# DECKBLATT 6

**Entwurfs- und Genehmigungsplanung im Projekt „Revitalisierung von Teilflächen des Siebendorfer Moores**

**Änderungen zur Anlage 5.1. – Maßnahmenkonzept -**

von 3/2022

**Revitalisierung von Teilflächen des Siebendorfer Moores**  
 (-zur Kompensation von Eingriffen durch den B-Plan 39 der LHS Schwerin)  
 Entwurfs- und Genehmigungsplanung  
**Deckblatt - Maßnahmenkonzept**  
 Kompensationsfläche Siebendorfer Moor

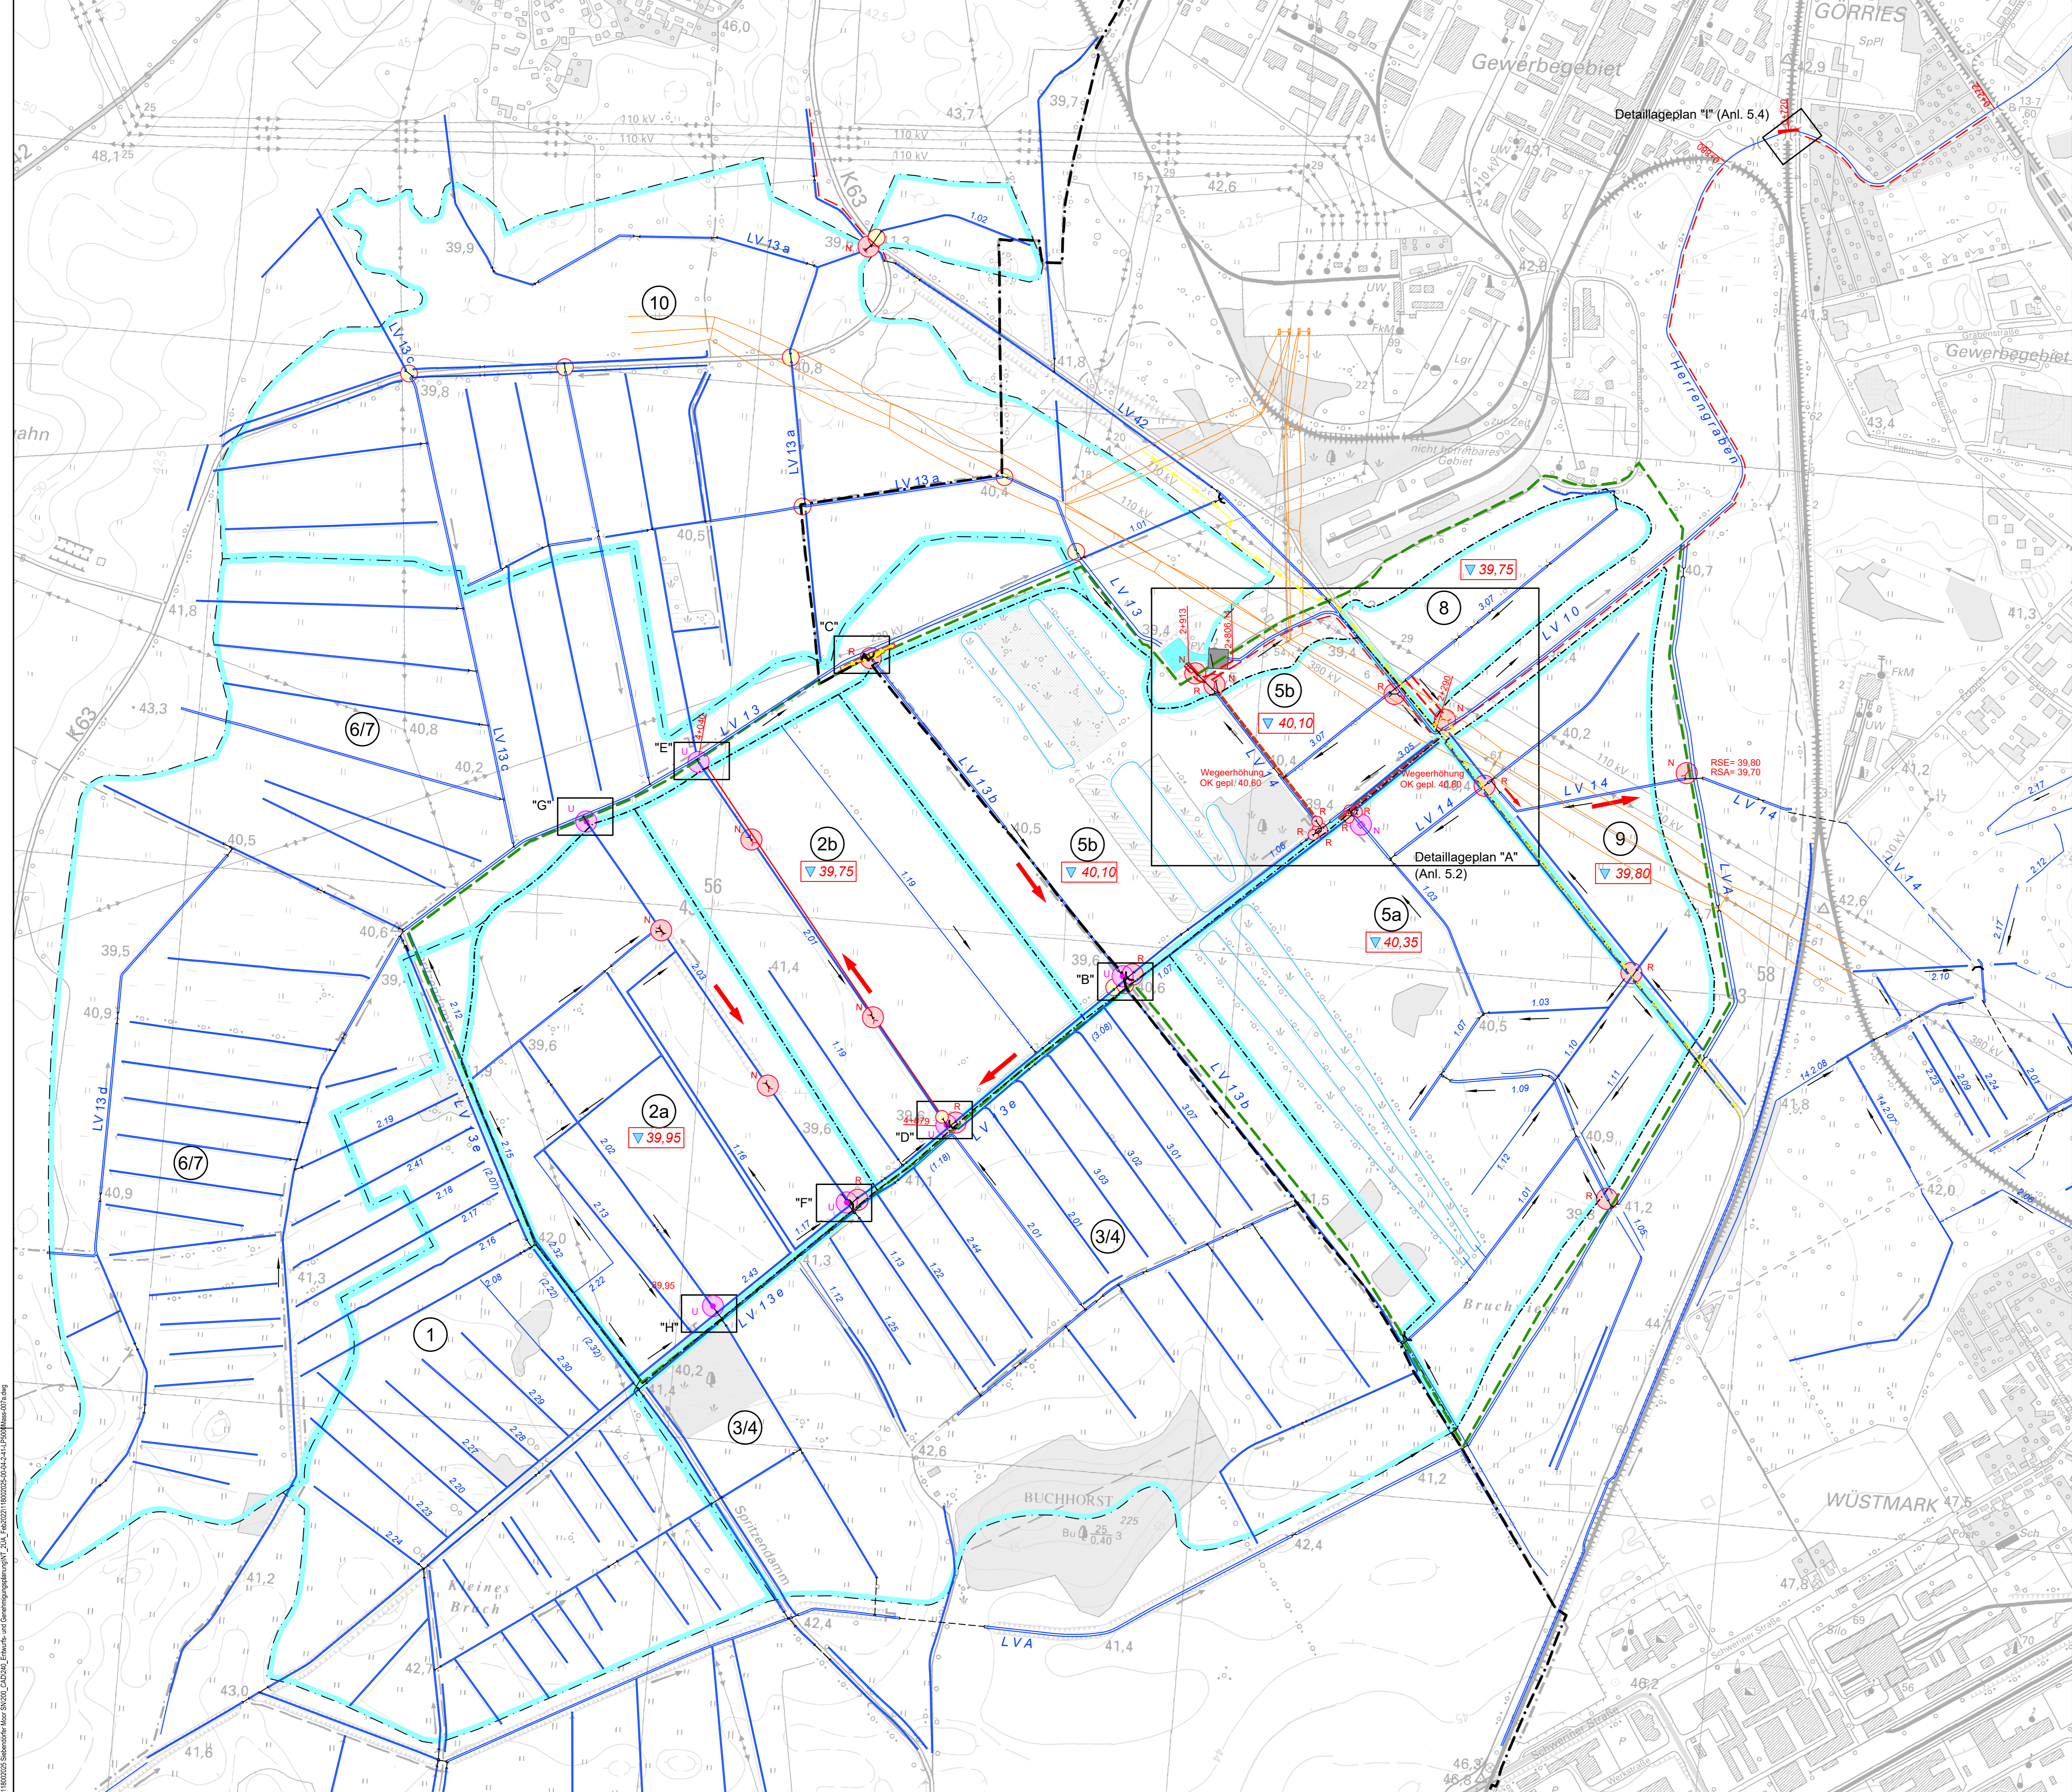
Index	Änderung	Datum	Name
1	Änderung des Verfahrens	03/2022	gez. Rohlf
	Ergänzung Gastleitung (GDMoom)	12/2019	gez. Hildebrandt
